Modulo per la presentazione delle osservazioni per i piani/programmi/progetti sottoposti a procedimenti di valutazione ambientale di competenza statale

ID: Codice procedura (ID_VIP/ID_MATTM):10844

Impianto per la produzione di energia elettrica da fonte eolica, costituito da 6 aerogeneratori della potenza complessiva di 37,2 MW, un sistema di accumulo da 25 MW e relative opere connesse in località "Rempillo" nel comune di Pitigliano (GR).

TESTO DELLE OSSERVAZIONI

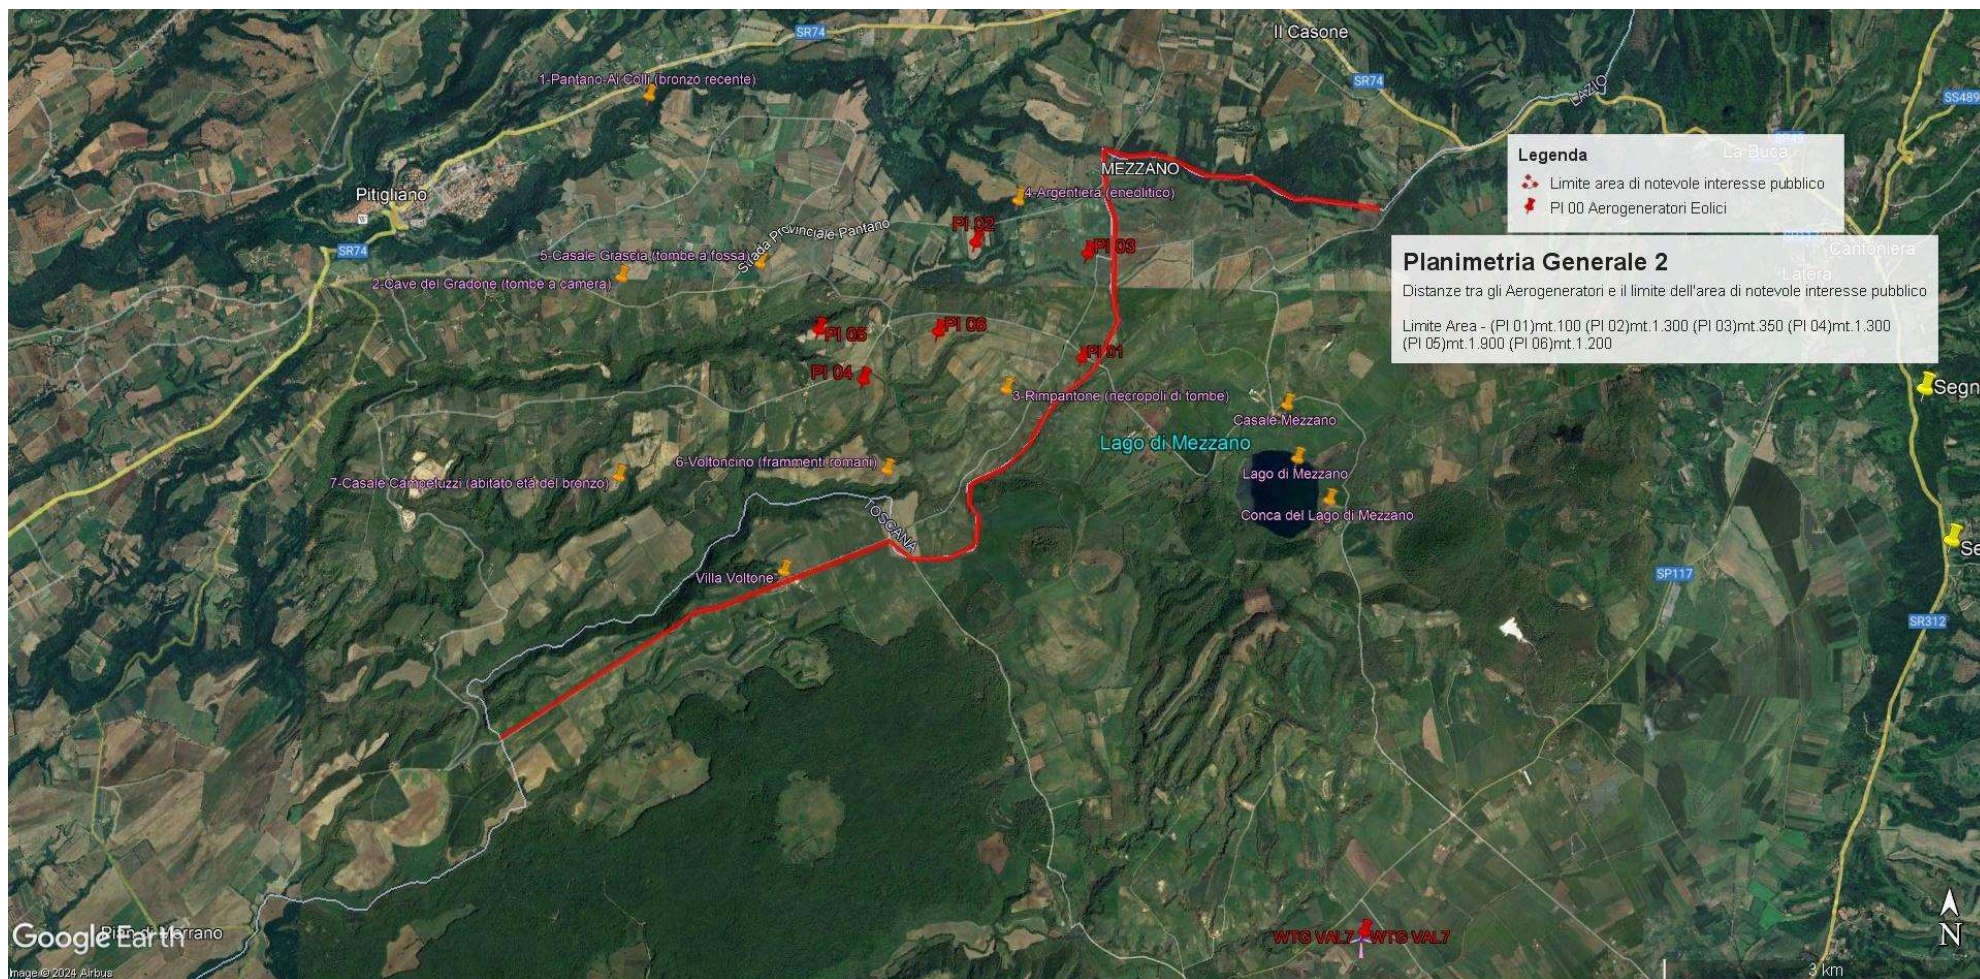
Immagine n. 1. Linea rossa indicante il confine Regioni Lazio-Toscana che coincide con parte del Perimetro del **vincolo di notevole interesse pubblico** ex art. 136 Codice Beni Culturali “ **Conca del Lago di Mezzano e territorio circostante**” ed i sei aerogeneratori localizzati con segnaposto rossi da P01 a P06 e ricadenti all’interno delle fasce di rispetto di 3 km dal bene vincolato e quindi in **area non idonea** al loro insediamento (ex art 20 co. 8 lettera c quater del D.Lgs n. 199/2021 e ss.mm.ii).

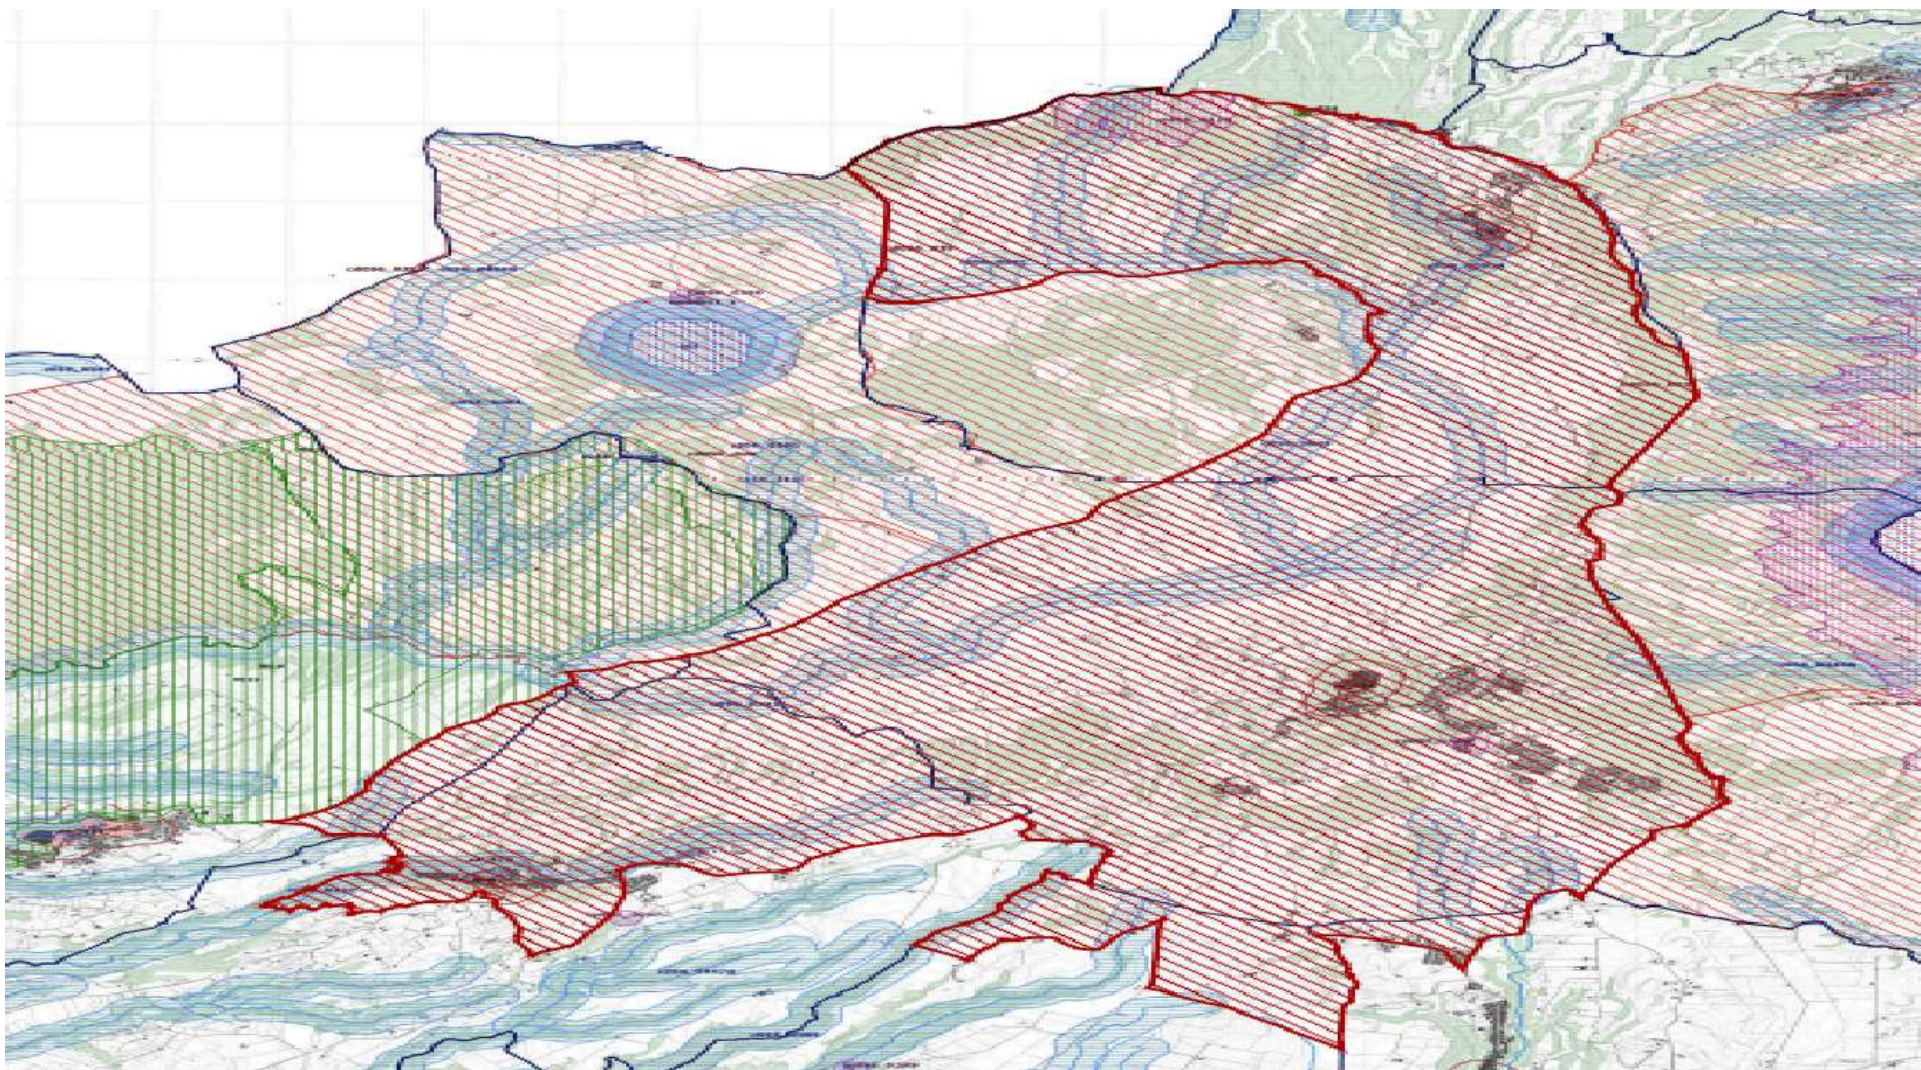
Bolsena attraverso la ZPS Caldera di Latera e la ZSC Lago di Mezzano che insieme sono compresi nel vincolo paesaggistico “ Conca Lago di Mezzano...” e verranno uniti dal nuovo vincolo paesaggistico “*Ambito paesaggistico, geologico e geomorfologico dell’orlo della caldera di Latera e delle sue pendici interessate dai centri eruttivi periferici*” (si veda a riguardo la proposta pubblicata sul sito del MIC in data 09/08/2023 e l’immagine n. 2 dell’ ALLEGATO) all’area di notevole interesse pubblico “ Conca del lago di Bolsena” (D.M. 24.10.1960). Praticamente una vasta zona che per interesse paesaggistico e naturalistico oltre che storico, archeologico e identitario rappresenta un unicum nel panorama nazionale.

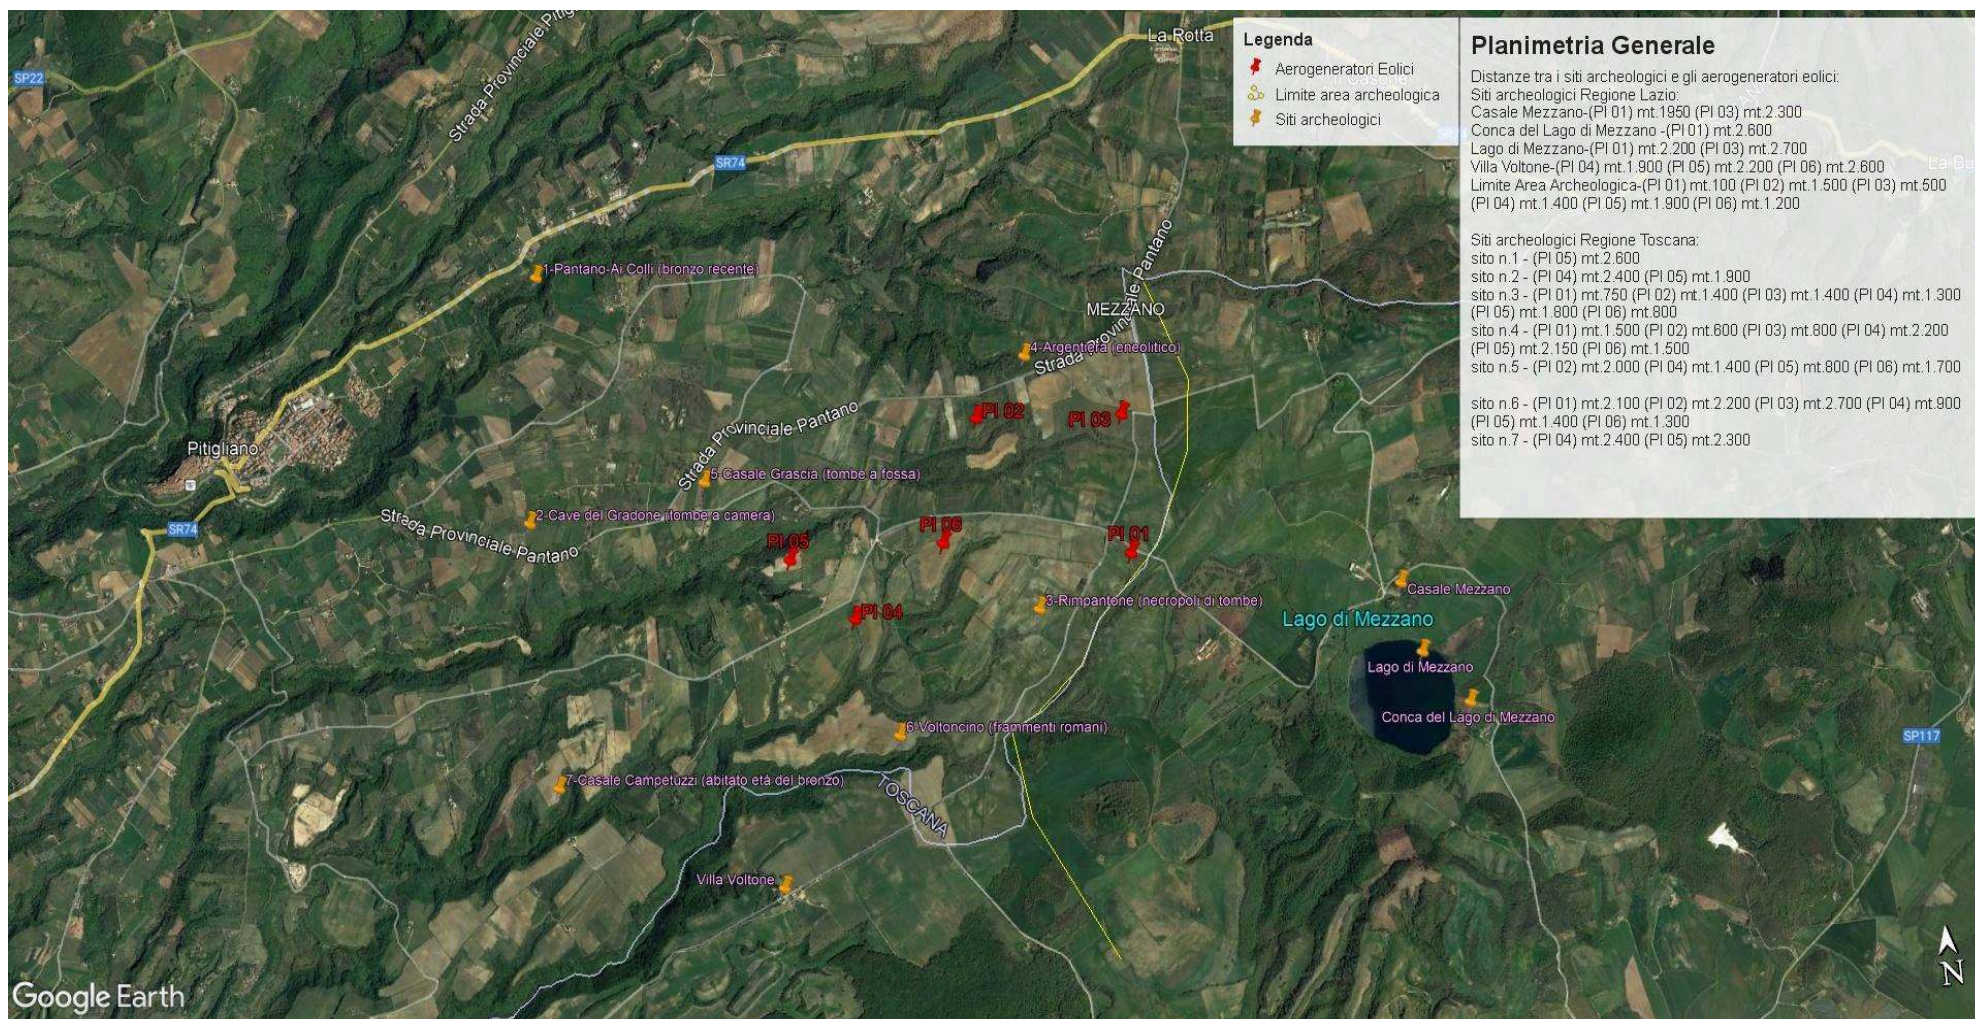
- h) Le zone di interesse archeologico evidenziate nell'immagine n. 3 a cui si aggiungono anche l'importante abitato protostorico di Sorgenti della Nova e Ruder del Castello altomedioevale che si trovano a circa 4 km dalle aree in cui è stato progettato l'impianto eolico industriale. Poco più lontano i resti del castello medioevale “Morronaccio”. Nell'area vasta le preziose necropoli eneolitiche (Poggi Alti) ed etrusche di Pitigliano, Sovana e Sorano.

Immagine n. 3. Impatti dei sei aerogeneratori (in rosso) ricadenti nelle fasce di rispetto dei 3 km dai Beni Culturali (in giallo) e quindi in **area non idonea** al loro insediamento (ex art 20 co. 8 lettera c quater del D.Lgs n. 199/2021 e ss.mm.ii). **Inoltre si segnala che le pale P04 e P05 ricadono all’interno di un’area archeologica e quindi in altra area non idonea.**

Immagine n. 4 Situazione di saturazione da impianti FER nella provincia di Viterbo. Non sono riportati gli impianti fotovoltaici e agrivoltaici che hanno inciso per buona parte nel cumulo di impianti FER per superare già nel 2023 gli obiettivi del PNIEC assegnati alla Regione Lazio per il 20230.

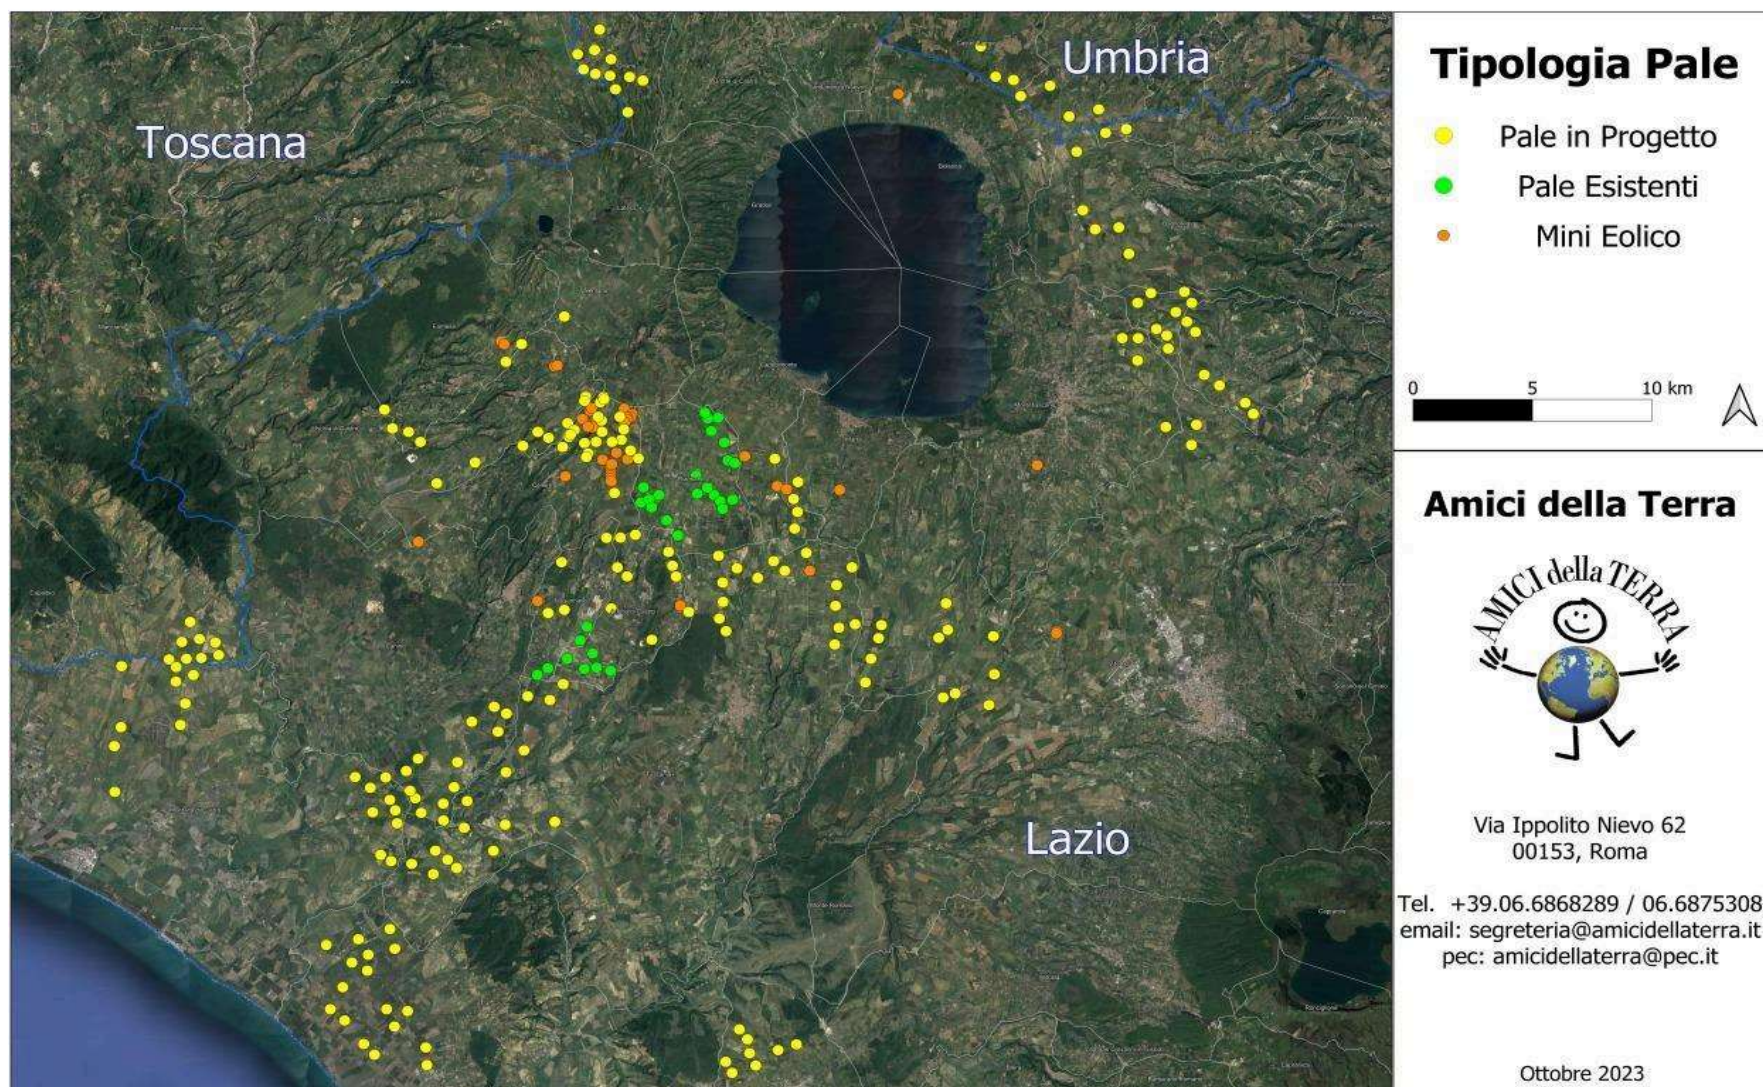
Quindi anche la Regione come Ente deputato dalla normativa nazionale a legiferare sulle aree idonee e non idonee si è espressa riguardo al fatto che abbia assolto ai doveri e alle quote stabilite dal PNIEC e in ambito regionale la provincia di Viterbo è stata quella con il più alto tasso di impianti FER tra tutte e quindi ormai satura ed il cumulo degli impianti FER installati, autorizzati e in progetto rappresenta una **elevata criticità per la sostenibilità ambientale di ulteriori eventuali iniziative**. L'impianto eolico " Rempillo" pur essendo "esterno al confine provinciale e regionale ma nelle sue immediate vicinanze (a soli 100 metri i primi due aerogeneratori) oltre ad impattare sul territorio e sulle economie di tre Comuni del Lazio (Farnese, Valentano e Latera) si trova nelle fasce di rispetto dei Beni di notevole interesse pubblico come si è evidenziate nelle Osservazioni nn. 1 e 2 e crea anche degli impatti negativi anche sui beni naturalistici come verrà dettagliato nell'Osservazione n. 4. Inoltre andrebbe a sommarsi al già enorme cumulo di impianti eolici e fotovoltaici e geotermici che già creano una elevata criticità ambientale nella provincia di Viterbo e interferiscono anche con il territorio toscano come si può vedere dalle immagini nn. 4 e 5 dell'Allegato n. 1.
